## **MĚSTSKÁ ČÁST PRAHA - ČAKOVICE**

Věc: **Návrh Územního plánu hl. m. Prahy (Metropolitního plánu)**  
**Připomínky Městské části Praha-Čakovice**

**Připomínky Městské části Praha-Čakovice**

### CA/1 - Severní obchvat Třeboradic

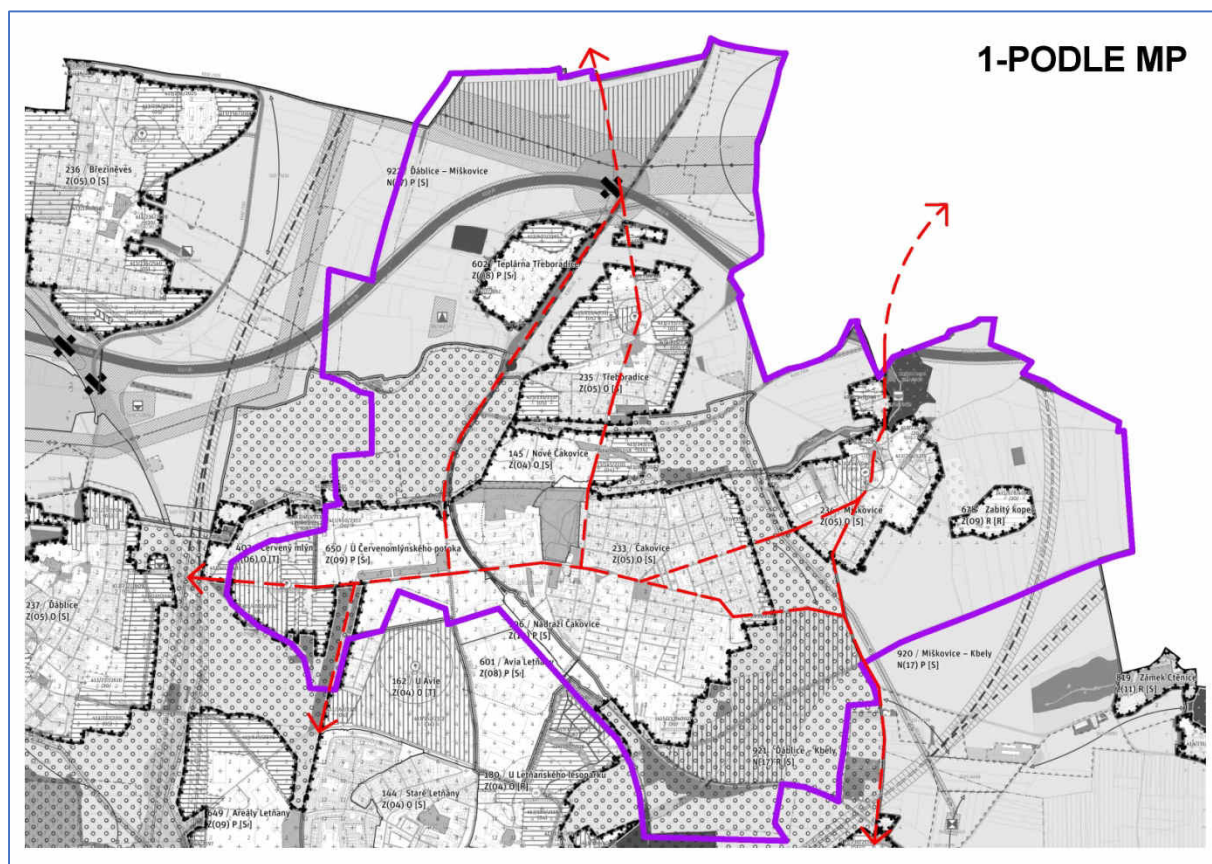
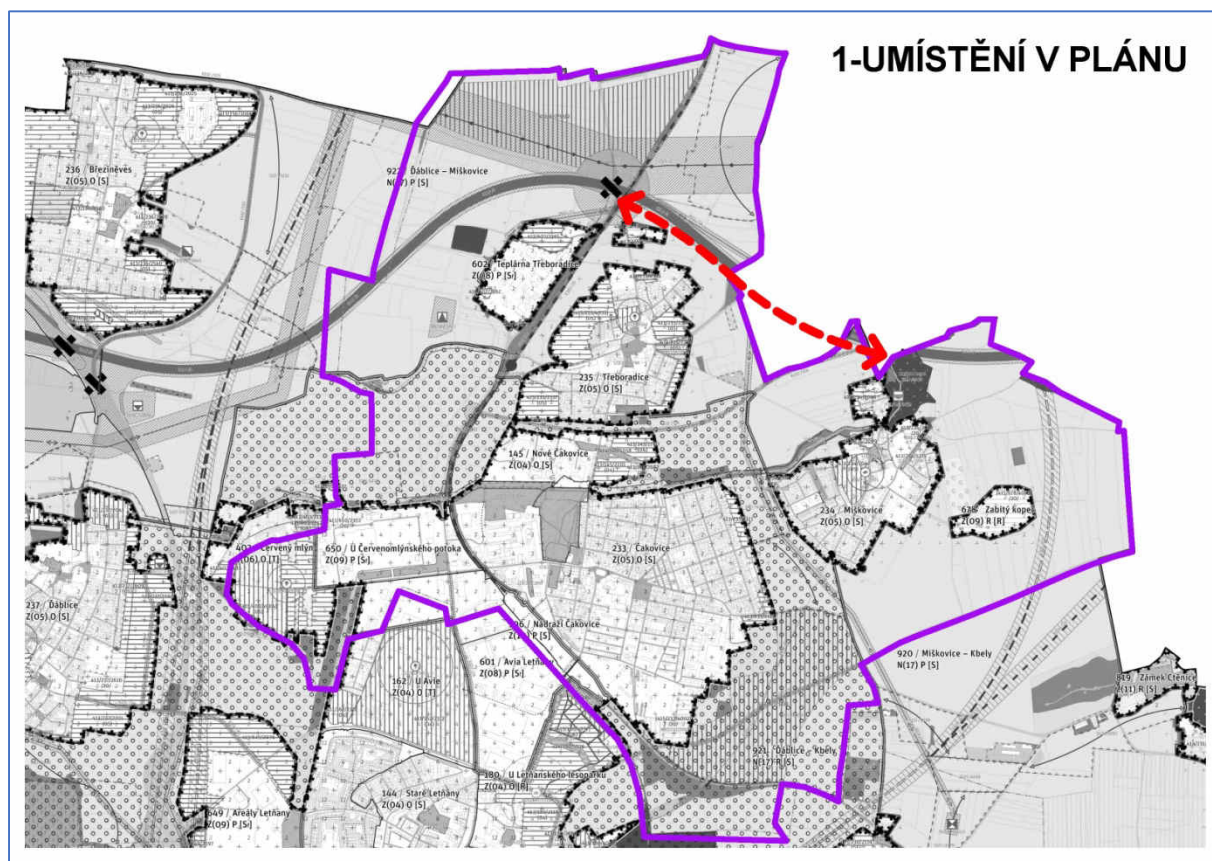
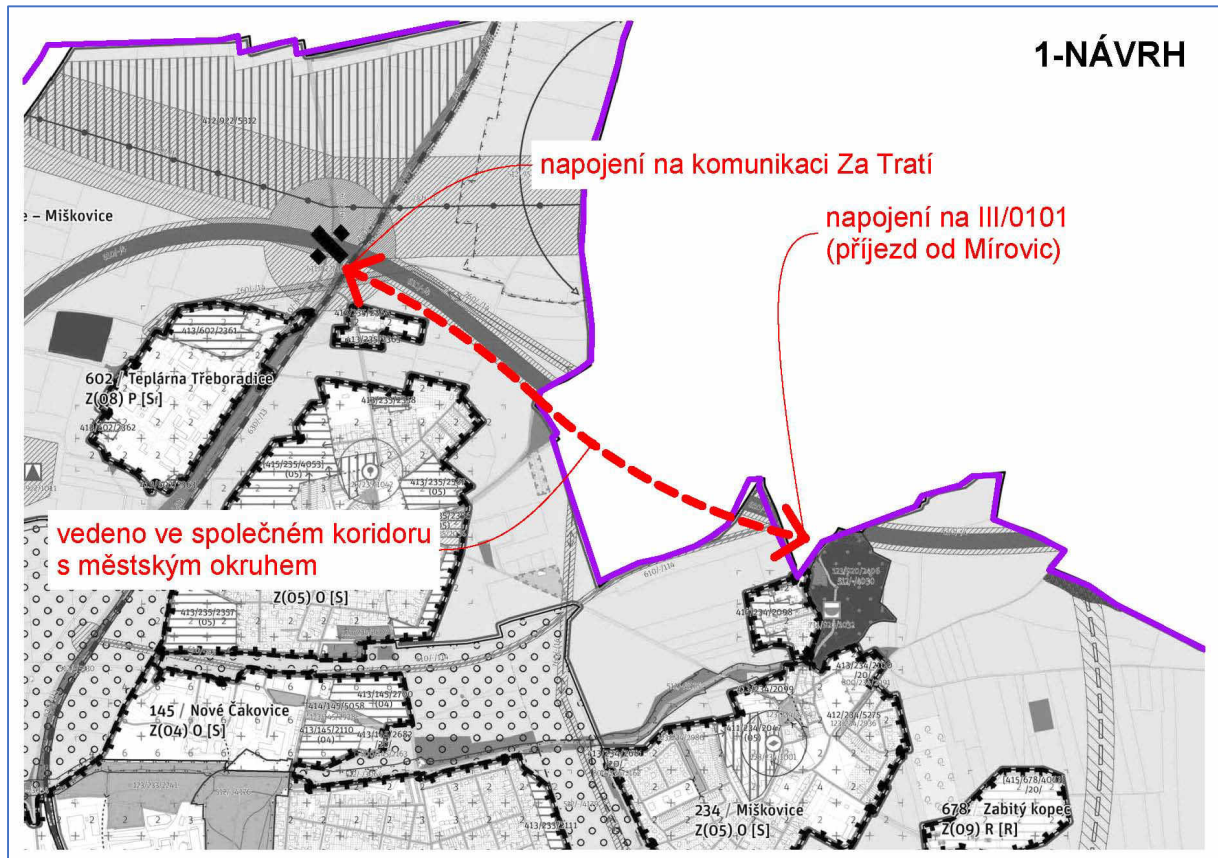
<b>Číslo připomínky</b>	CA/1
<b>Název připomínky</b>	Severní obchvat Třeboradic
<b>Druh připomínky</b>	Zásadní připomínka
<b>Označení dotčené lokality</b>	922 / Ďáblice - Miškovice
<b>Podstata připomínky</b>	Požadavek na vznik nové komunikace
<b>Text a zdůvodnění připomínky</b>	
<p>Městská část Praha-Čakovice požaduje vytvořit plochy pro novou komunikaci, která povede paralelně s trasou silničního okruhu kolem Prahy, stavbou č. 520, a to v úseku od komunikace Za Tratí (k.ú. Třeboradice) k silnici č. III/0101 (k.ú. Miškovice). Městská část Praha-Čakovice dále požaduje, aby tato komunikace byla zařazena do Metropolitního plánu jako veřejně prospěšná stavba.</p> <p>Tento návrh úzce souvisí se zásadní připomínkou městské části Praha-Čakovice číslo CA/4, kdy městské části požaduje odstranění navrhované komunikace 610/-/114, a jejíž funkci by měla navrhovaná komunikace vedená převážně na území Třeboradic plnit. Navrhovaná trasa komunikace v úseku Za Tratí - Třeboradice - Miškovice má zásadně nižší negativní vliv na okolí, neboť bude vedena v trase silničního okruhu Prahy. Komunikace zajistí výrazné snížení dopravy v historickém jádru Třeboradic a odvede tranzitní dopravu z rezidenčních oblastí Miškovice, Čakovice a Třeboradic (a také z místní části Mírovice, v obci Veleň). Trasa navrhovaná městskou částí je na rozdíl od návrhu komunikace 610/-/114 dosažitelnější z hlediska naplnění záměru zajistit skutečný rozvoj města dle Metropolitního plánu.</p>

## CA/2 - Změna trasování komunikace „Jižní obchvat Čakovic“

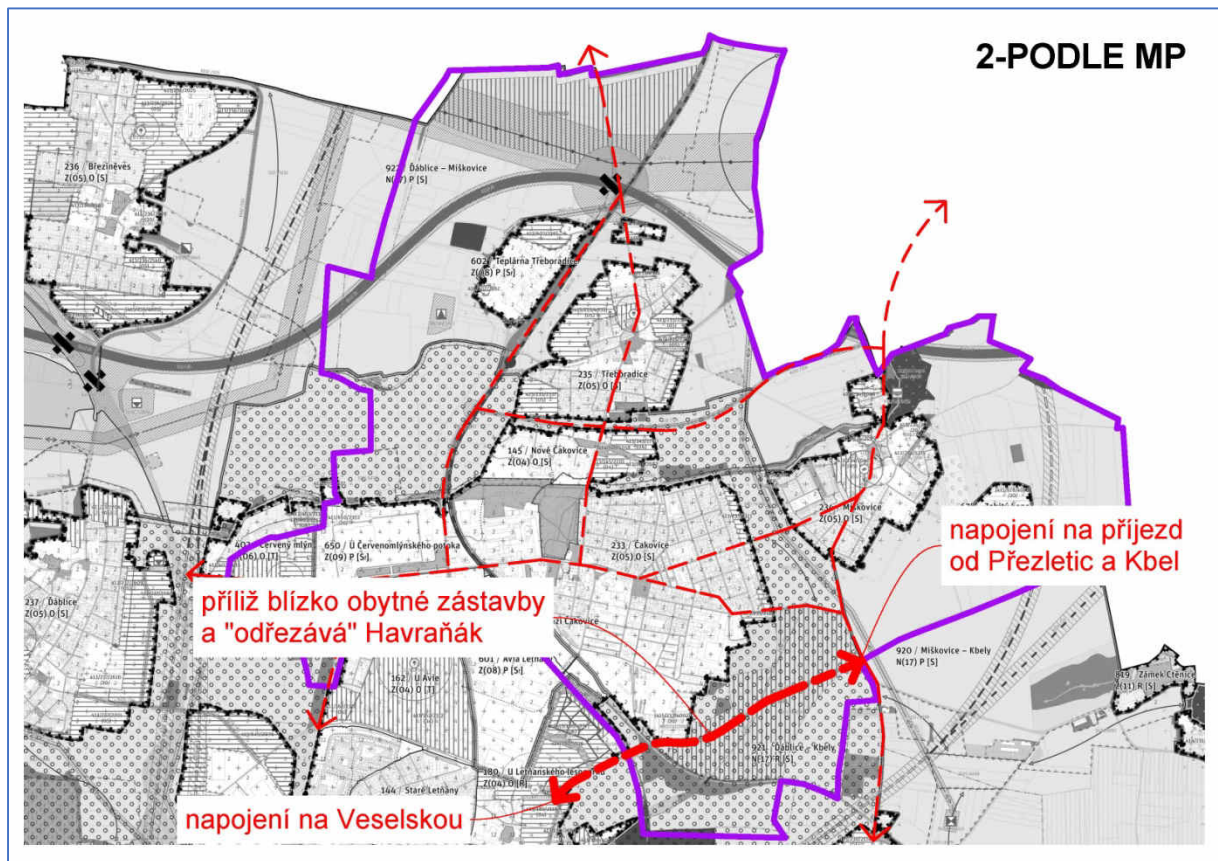
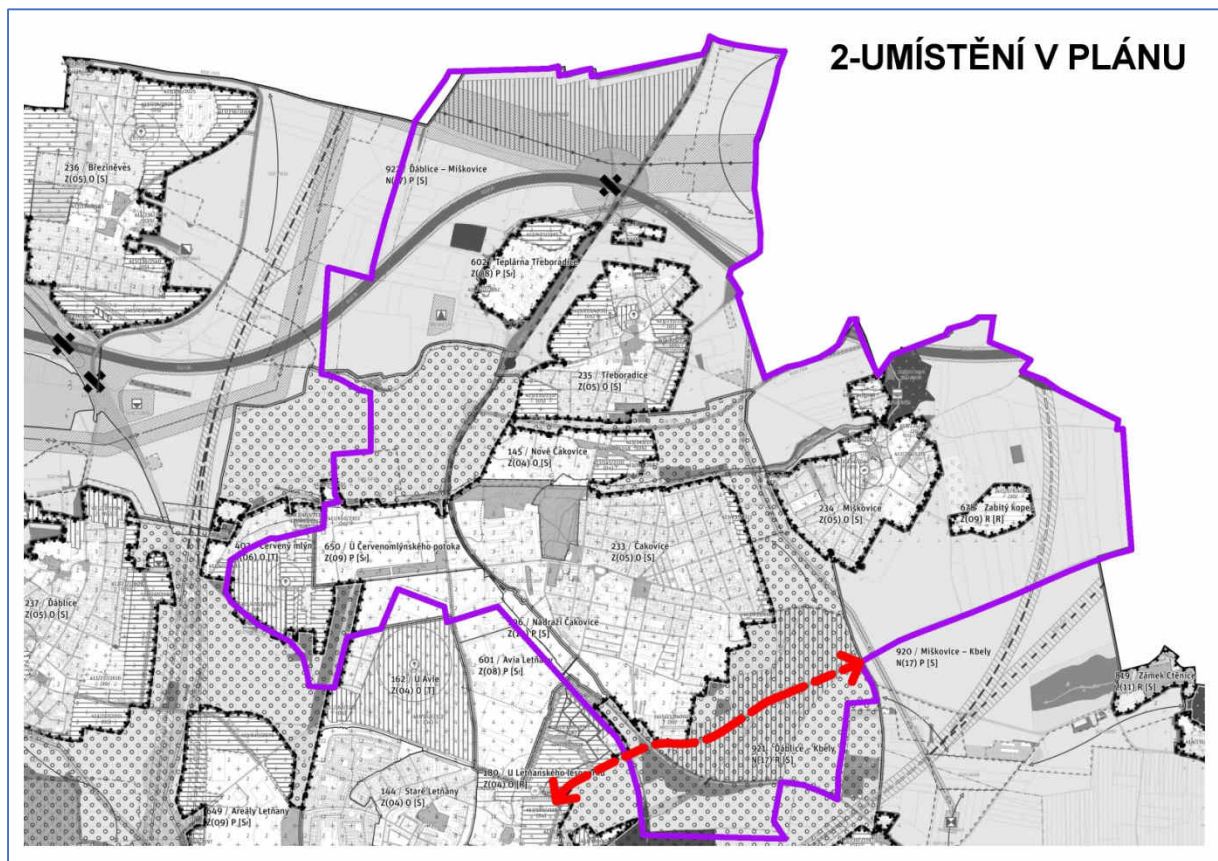
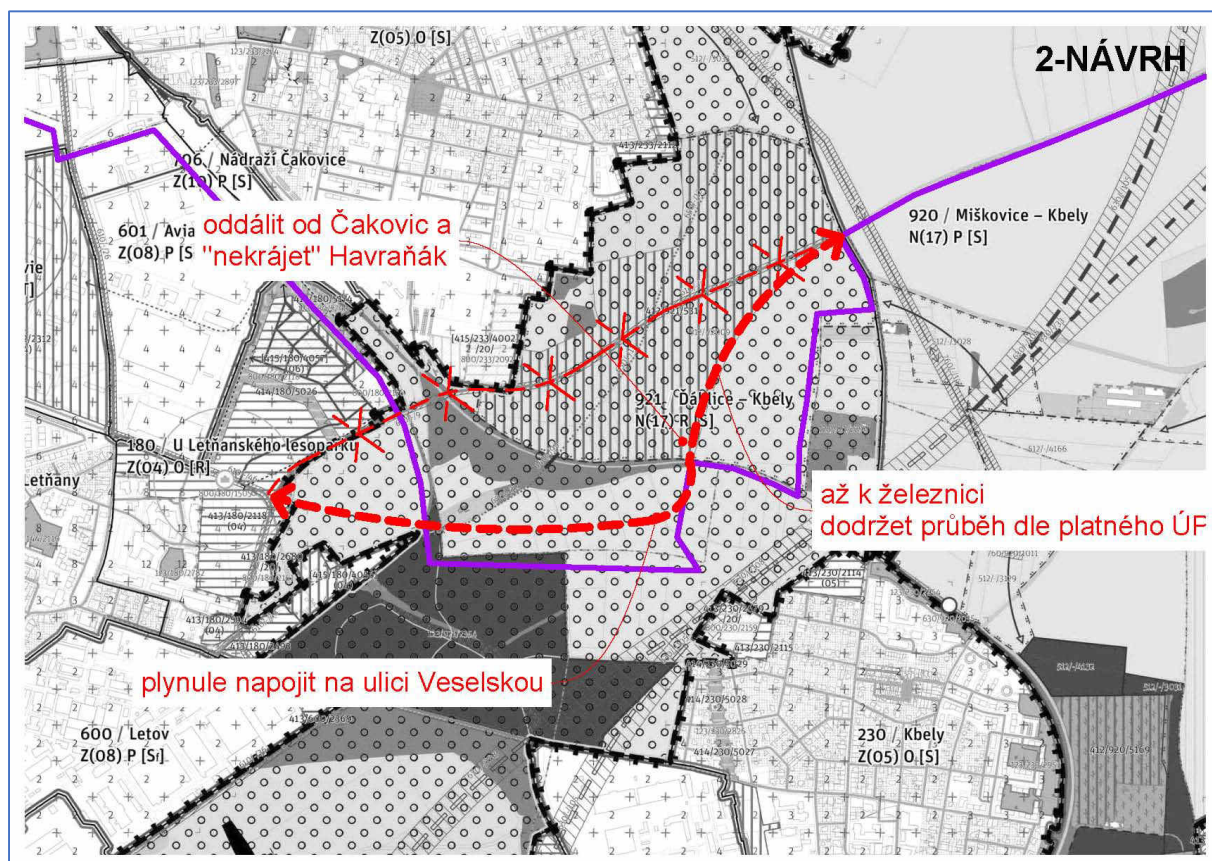
<b>Číslo připomínky</b>	CA/2
<b>Název připomínky</b>	Změna trasování komunikace „Jižní obchvat Čakovic“
<b>Druh připomínky</b>	Zásadní připomínka
<b>Označení dotčené lokality</b>	921 / Ďáblice - Kbely
<b>Podstata připomínky</b>	Požadavek na jiné trasování navrhované komunikace
<b>Text a zdůvodnění připomínky</b>	
<p>Městská část Praha-Čakovice nesouhlasí s navrhovaným trasováním nové komunikace tzv. „Jižního obchvatu Čakovic“, která je navržena v současném návrhu Metropolitního plánu a to konkrétně v lokalitě 921 / Ďáblice - Kbely a požaduje její změnu dle návrhu městské části Praha-Čakovice.</p> <p>Tato nová obchvatová komunikace má napojit budoucí silniční okruh kolem Prahy (konkrétně sjezd ze stavby č. 520 na k.ú. Přebuz - Přezletice) s k.ú. Letňany. Trasa této komunikace podle platného územního plánu je v kolizi s rekreačním územím na k.ú. Letňany, a proto tvůrce územního plánu logicky hledal nové řešení. Navržené řešení trasy v návrhu Metropolitního plánu je však v přímé kolizi s projektem Krajiný park Havraňák a jeden z cílů tohoto projektu (vznik rekreační zóny na jihu Čakovic) zcela ohrožuje. Dalším důvodem požadavku městské části Praha-Čakovice na změnu trasování je snížení hlukové zátěže ve vazbě na přilehlé rezidenční oblasti na jihu Čakovic. Navržené trasování je vedeno volnou krajinou, kde je možné docílit koordinace s ostatními projekty. Trasa navržená městskou částí Praha-Čakovice je tak s ohledem na ostatní připravované projekty dosažitelnější z hlediska naplnění záměru zajistit skutečný rozvoj města dle Metropolitního plánu. Trasování, které navrhuje městská část Praha-Čakovice souvisí také úzce s námitkou podanou v rámci probíhající změny platného územního plánu Z-2809.</p>

## CA/3 - Severní obchvat Červeného mlýna

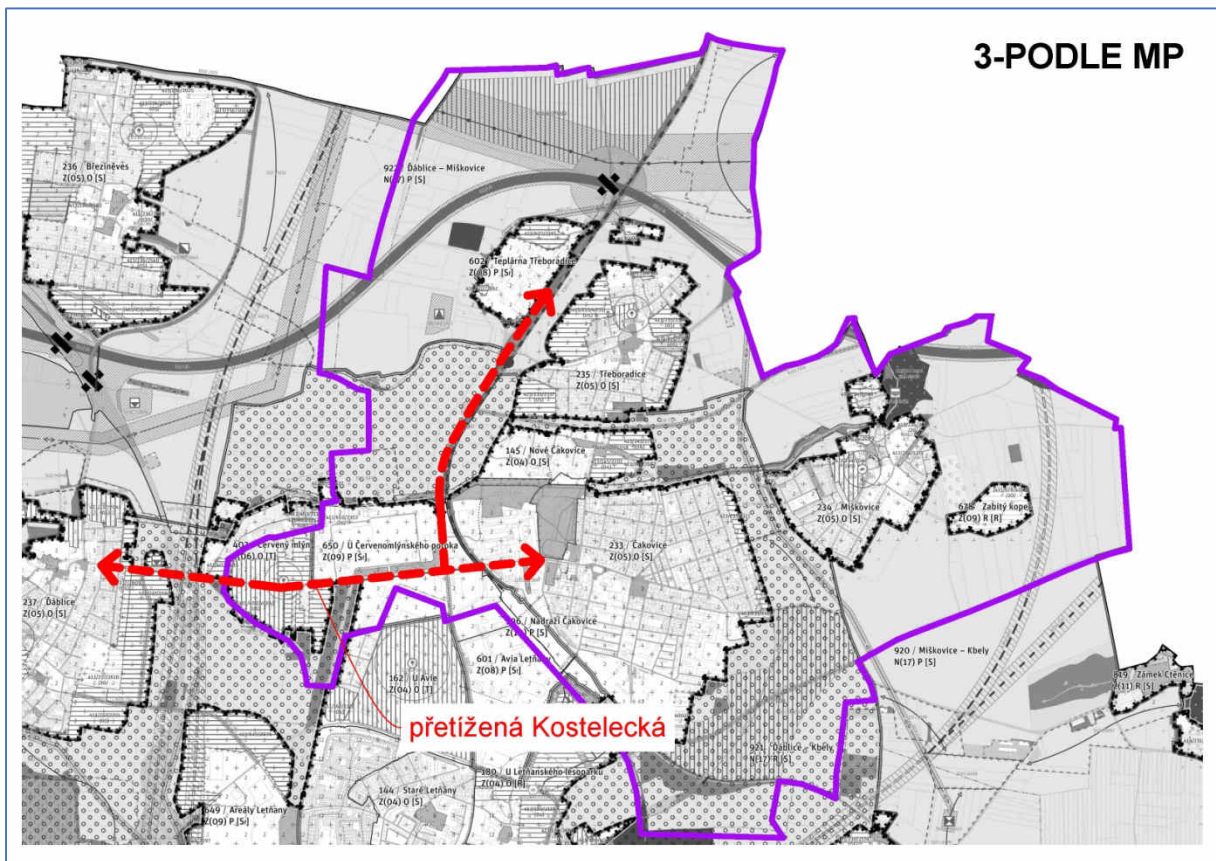
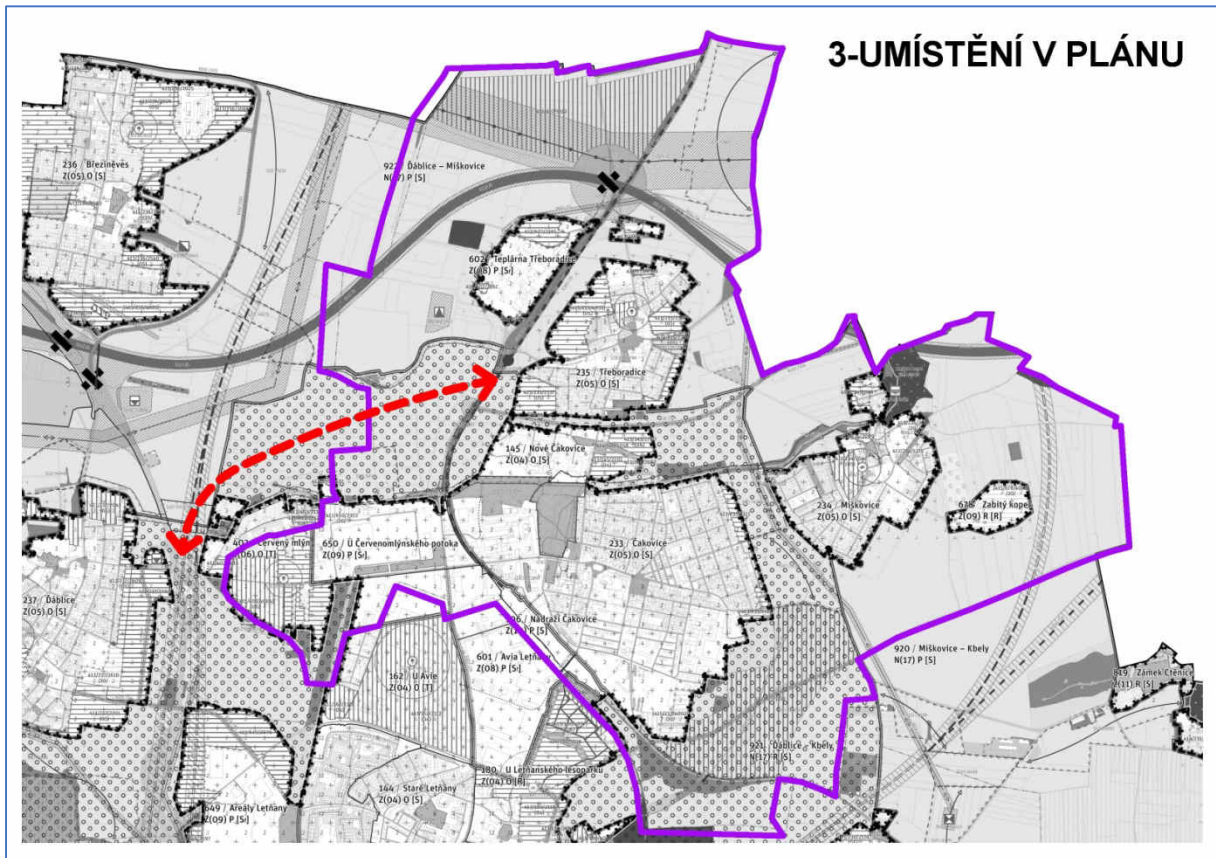
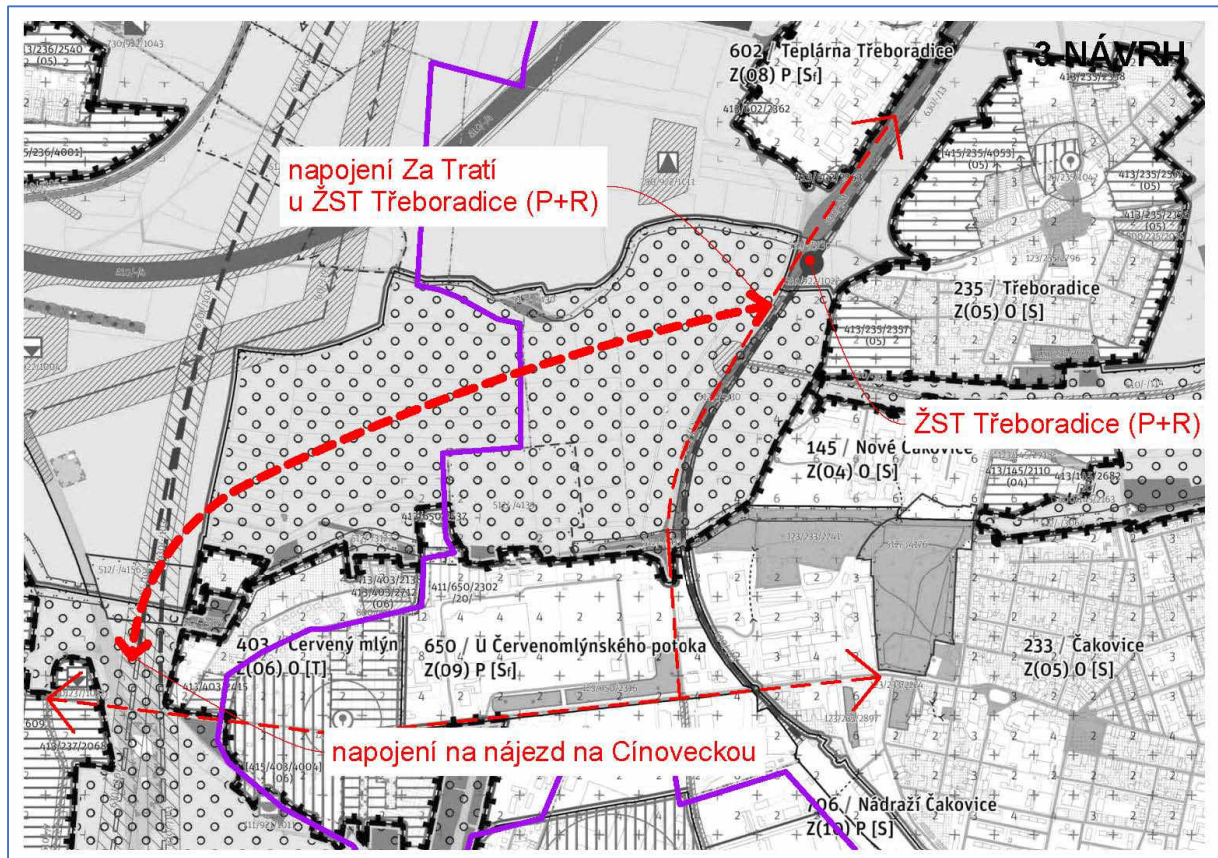
<b>Číslo připomínky</b>	CA/3
<b>Název připomínky</b>	Severní obchvat Červeného mlýna
<b>Druh připomínky</b>	Zásadní připomínka
<b>Označení dotčené lokality</b>	403/ Červený mlýn 650 / U Červenomlýnského potoka 921 / Ďáblice - Kbely
<b>Podstata připomínky</b>	Požadavek na vznik nové komunikace
<b>Text a zdůvodnění připomínky</b>	
<p>Městská část Praha-Čakovice požaduje vytvořit plochy (liniové vedení) pro novou komunikaci, která povede v úseku od komunikace Za Tratí (k.ú. Třeboradice) ke komunikaci Kostelecká do místa sjezdu z komunikace Kostelecké na komunikaci Cínovecká směr Ústí nad Labem. Městská část Praha-Čakovice dále požaduje, aby tato komunikace byla zařazena do Metropolitního plánu jako veřejně prospěšná stavba.</p> <p>Navrhovaná trasa komunikace v úseku Za Tratí - Červený Mlýn - křížení Kostelecká-Cínovecká bude mít zásadní pozitivní význam pro dopravní situaci na komunikaci Kostelecká. Navrhovaná komunikace je vedena mimo rezidenční zóny při průjezdu ve směru do centra navazuje na stávající obchvatovou komunikaci Za Tratí, která odvádí dopravu z centra Třeboradic a z rezidenční části Čakovic. Navrhovaná komunikace dále pokračuje volnou krajinou severně od obchodního centra Čakovice a míjí rezidenční lokalitu Červeného mlýna. V záběru trasy při průjezdu ve směru do centra se přibližuje k rychlostní komunikaci Cínovecká a vede s ní paralelně ke křížení komunikací Kostelecká-Cínovecká.</p>
